Observaciones al Informe de Mínimo Técnico del Parque Eólico Punta Colorada

Autor	Departamento de Control de la Operación		
Fecha	24 de septiembre de 2018		
Código	CEN-GO-DCO-MT-PE Punta Colorada-V1	Versión	1
Emitido por	Bárbara Basualto B.		
Revisado por	Eduardo González V.		
Aprobado por	Rodrigo Espinoza V. – Gretchen Zbinden V.		
Actividad	Informe de Mínimo Técnico Parque Eólico Punta Colorada

Figura 1: Sistema Equivalente parque ERNC (Solar o Eólico)

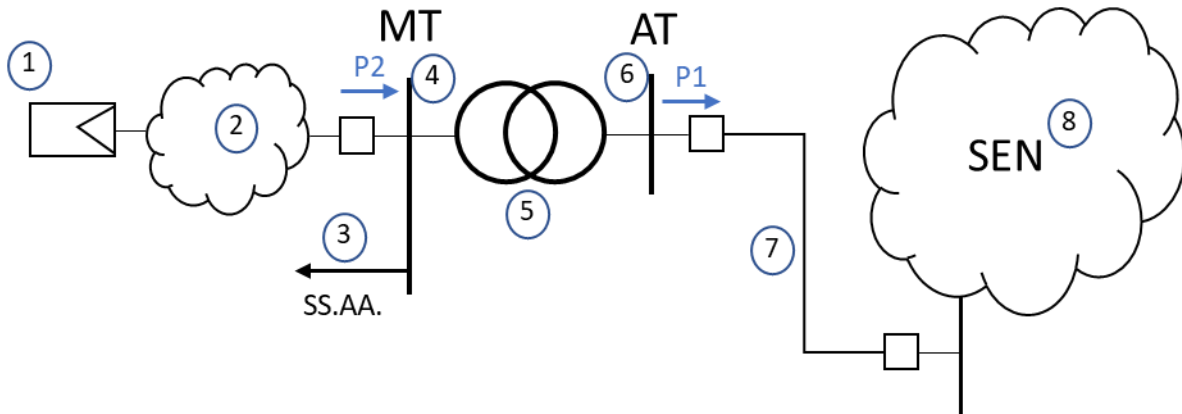
- c) Se solicita especificar e incorporar al informe técnico los fundamentos técnicos que respalden y expliquen las restricciones que impiden a los aerogeneradores y en consecuencia al parque eólico, operar en un valor menor de potencia activa.
- d) Tomando como referencia el Anexo 1 de la presente minuta, se solicita incorporar al informe técnico la siguiente información:
 - 1. Potencia activa inyectada por el parque en la barra de alta tensión del parque eólico [MW].
 - 2. Potencia activa inyectada en la barra de media tensión (MT) de la central [MW].
 - 3. Pérdidas activas en el transformador de poder de la central [kW].
 - 4. Servicios Auxiliares de la central [kW].
 - 5. Pérdidas en el sistema colector del parque eólico [kW].

Considerando la descripción anterior, se solicita enviar e incorporar al informe de mínimo técnico del parque fotovoltaico o eólico la siguiente información:

- a) **P1**: Potencia activa inyectada en la barra de alta tensión (AT) de la central [MW].
- b) **P2**: Potencia activa inyectada en la barra de media tensión (MT) de la central [MW].
- c) **Ptrafo**: Pérdidas activas en el transformador de poder de la central [kW].
- d) **SS.AA.**: Servicios Auxiliares de la central [kW].
- e) **Pcolector**: Pérdidas en el sistema colector del parque ERNC [kW].

Finalmente, el Coordinador Eléctrico Nacional definirá el mínimo técnico (MinTec) de la central según la siguiente fórmula:

$$\text{MinTec} = P1 + Ptrafo + SS.AA. + Pcolector, \text{ ó}$$

$$\text{MinTec} = P2 + Pcolector$$
